安全性向上評価の継続的な改善に係る会合での 意見交換事項への回答

関西電力株式会社

2021年3月18日

RCPシャットダウンシールの導入

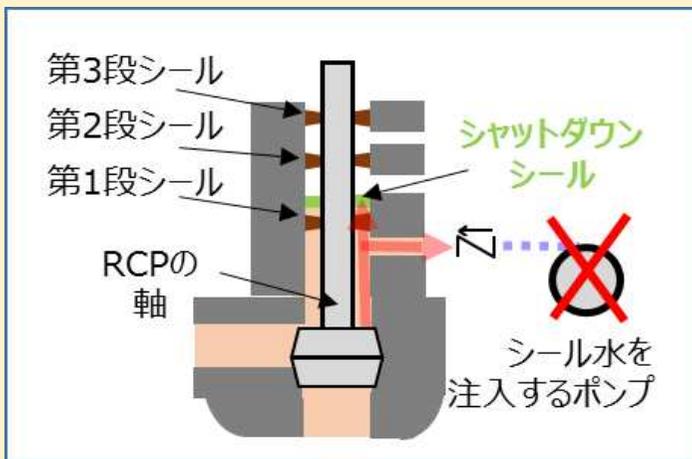
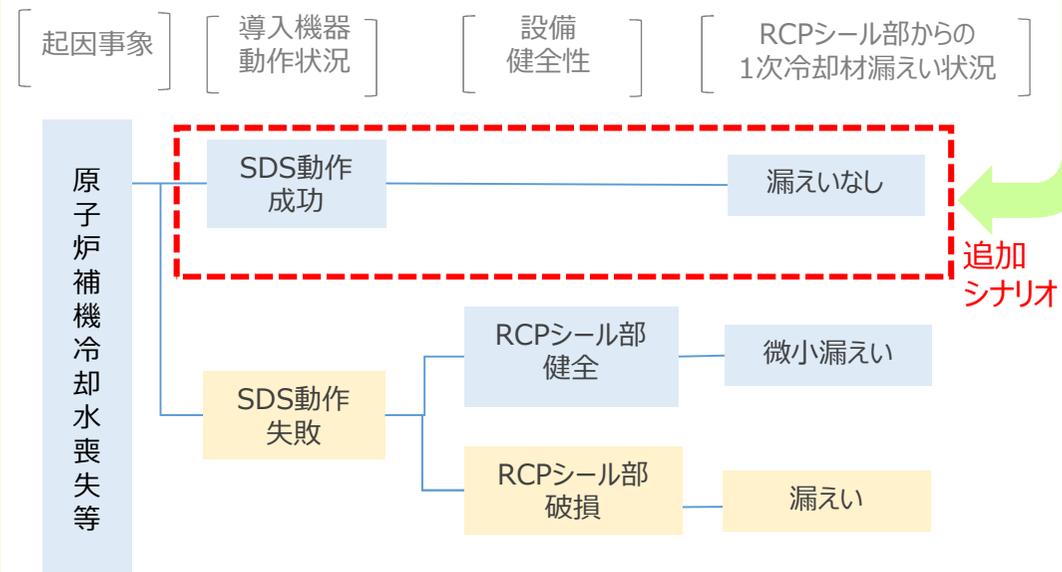
| 1.1 | 確率論的リスク評価の結果を踏まえ、設備や手順の改善対策等を行った結果として、CDF等が改善しているのであれば、そのような事例を次回具体的に説明して欲しい。 | 3,4頁 |

原子炉補機冷却水喪失時のRCPシール水停止に伴うシール部漏えいリスク低減のため、
「RCPシール機能の信頼性向上」 を追加措置として選定

原子炉補機冷却水喪失時にシール水が停止した場合に自動作動し、シールLOCAを防止する

漏えいリスクが低減することで炉心損傷確率も低減

- SDSの導入により「原子炉補機冷却水系の機能喪失」の発生によりRCPシール水が停止した場合にも、RCPシールLOCAの発生が防止でき、恒設代替低圧注水ポンプによる炉心注入等がなくても炉心損傷回避可能となりCDF低減。
- また、同シナリオのCDFが低減することでCFF（過圧破損モード）の低減も期待できる。（現在、PRAモデルへの反映実施中。今後の安全性向上評価の際に結果を報告予定。）

1.2 外部事象 P R Aに係る今後の改善事項について (3/3)

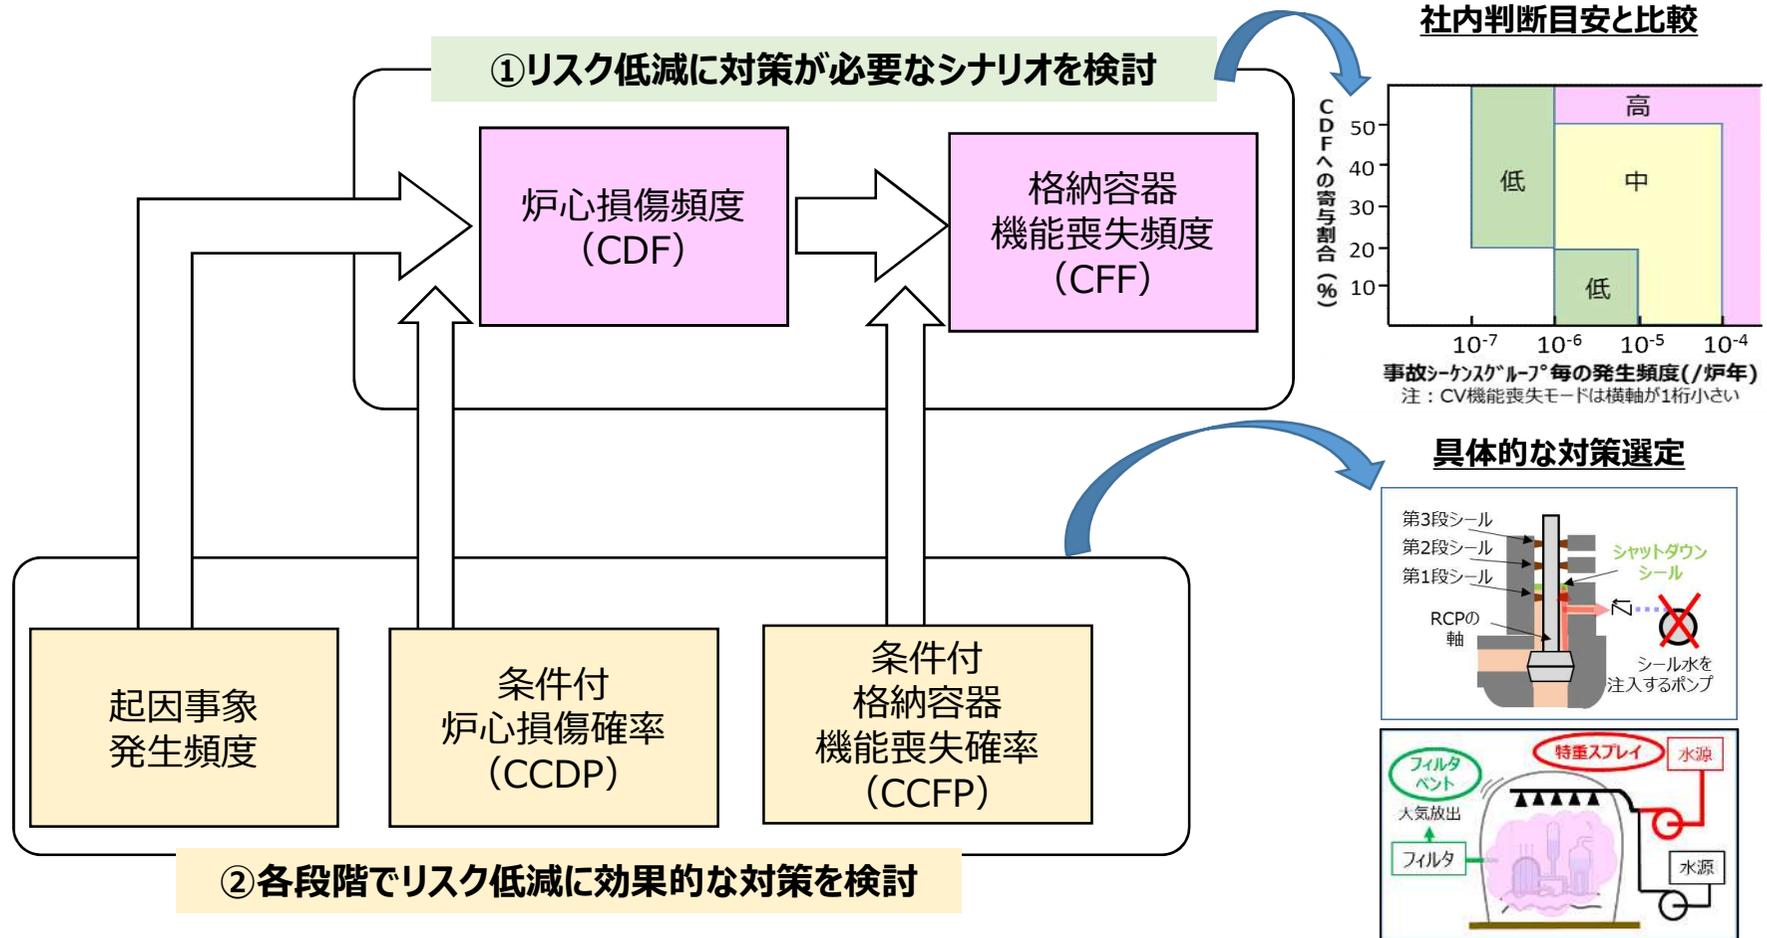
| 1.2 | 前回の資料で示されたハザード・フラジリティ評価の高度化、SSHACプロセスの確立及び確立後の手法見直しの考え方等の地震PRA・津波PRAの評価手法の改善の具体的な計画及び内容を次回より詳しく説明して欲しい。 | 5,6,7頁 |

- SSHACプロセスを踏まえた高度化
 - 四国電力伊方発電所を対象に2020年にかけて実施した、SSHACプロセスを用いた地震動ハザード評価に関して、他の個別プラントに水平展開を行う場合、専門家の確保、実施期間の長さが課題となる。
 - 特に専門家のリソースは限られており、効率よく水平展開する方法の検討が必要である。
 - NRRRCにて2020年度から2021年度にかけて、伊方SSHACの結果を踏まえた確率論的地震動ハザード評価の実務ガイドを作成し、2022年度以降に試検討を実施する予定。
 - 個別プラント適用については、その検討結果を踏まえ、対応していく。

- その他
 - 内部事象PRAの改善の成果についても適宜反映していく。
 - 人間信頼性評価手法の変更（THERP手法⇒EPRI手法）については、関西電力の個別プラントにおいては、2022年度以降の届出で反映予定。

敷地境界における実効線量の評価結果
(高浜3、4号機の評価例：格納容器健全)

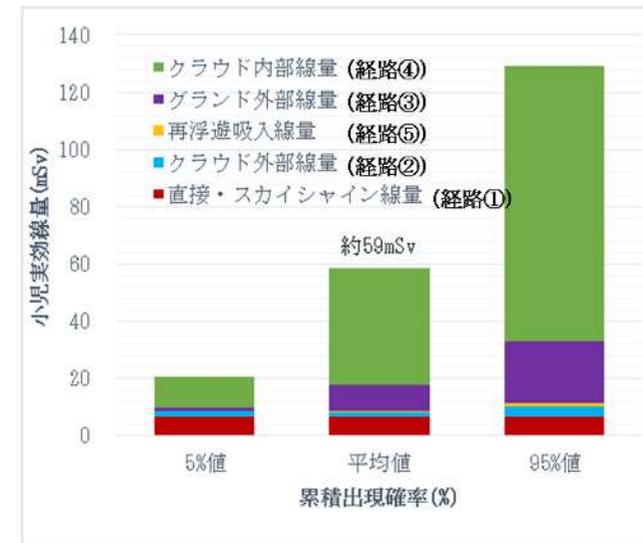
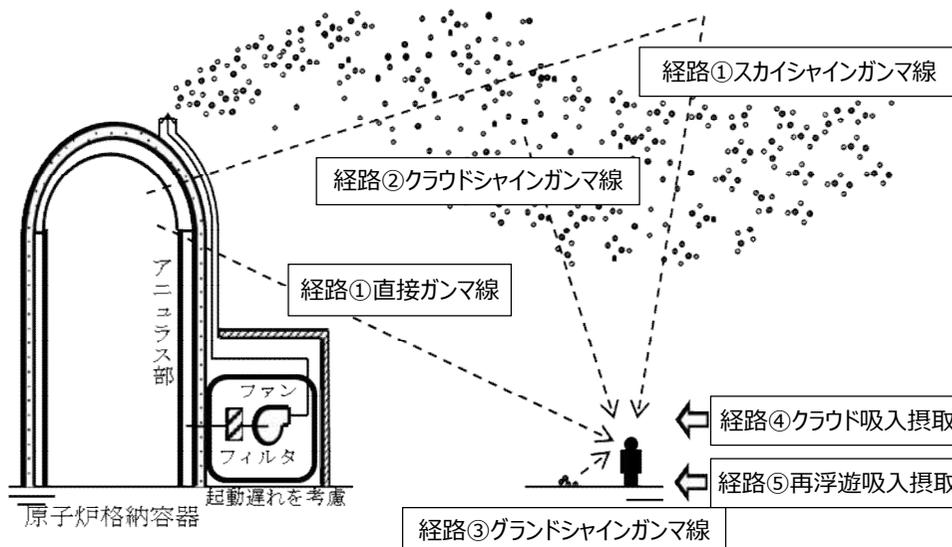
| 2.1 | 被ばく評価の結果について、核種毎の放出タイミング、放出量、線量への寄与を届出書へ具体的に示すべきと考えるが、事業者の考えを聞かせて欲しい。 | 11頁 |

- 安全性向上評価届出書に記載する敷地境界付近における公衆の個人の実効線量については、格納容器破損防止対策等の安全性向上対策の有効性を示す一つの指標と認識している。
- 届出書に記載している被ばく経路毎の線量評価結果は、敷地境界外における防護措置の改善検討のための一助になるものと考えている。

- 他方、ご指摘の核種毎の被ばく線量評価については、特定の核種に対して有効な防護措置がある訳でないことに鑑みると、防護措置の改善検討に対しての重要性は高くないものと認識している。

■ 現実的な評価を実施する場合のイメージ

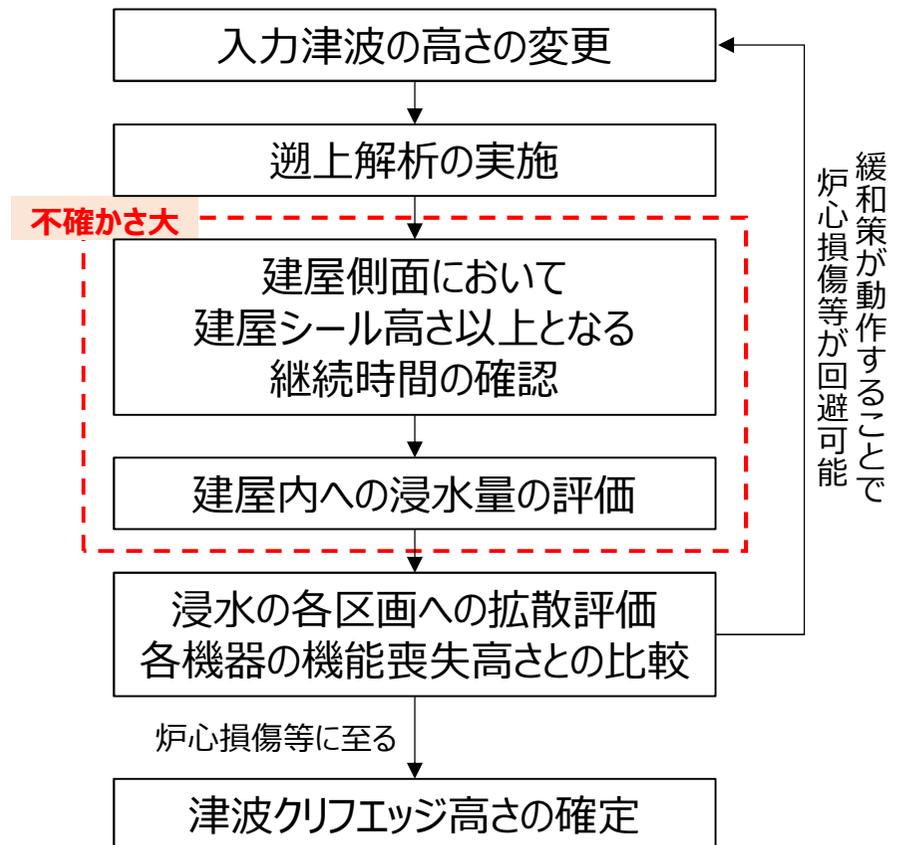
| 3.1 | 津波クリフエッジの評価において、建屋のシール部を超えた時点で一律に水没するとしているが、今後いずれかの時点で、より現実的な評価（具体的な浸水区画を考慮する等の評価）を行うべきと考えるが、事業者の考えを聞かせて欲しい。 | 13頁 |

- 現実的な評価を行う場合、津波高さを変更し、津波が建屋側面において建屋シール高さ以上となる継続時間、開口部面積等から、浸水量を、また、それが各区画でどの程度拡散するかの評価を行った上で、各機器の機能喪失高さとの関係性を求める必要があり、クリフエッジを求めるまでに、津波高さを遡上解析、上記評価を繰り返し行う必要があることに加え、評価自体の不確かさも大きいと考える。
- 建屋に浸水し炉心損傷に至るシナリオの頻度は不確かさを含むものの、絶対値として低頻度（平均値で1E-09オーダー、上限値で1E-08オーダー）であり、現時点でより現実的な評価を行う優先度は低い。
- 津波に関する最新知見は引き続きフォローし、反映が必要な知見が得られれば、適切に反映する。
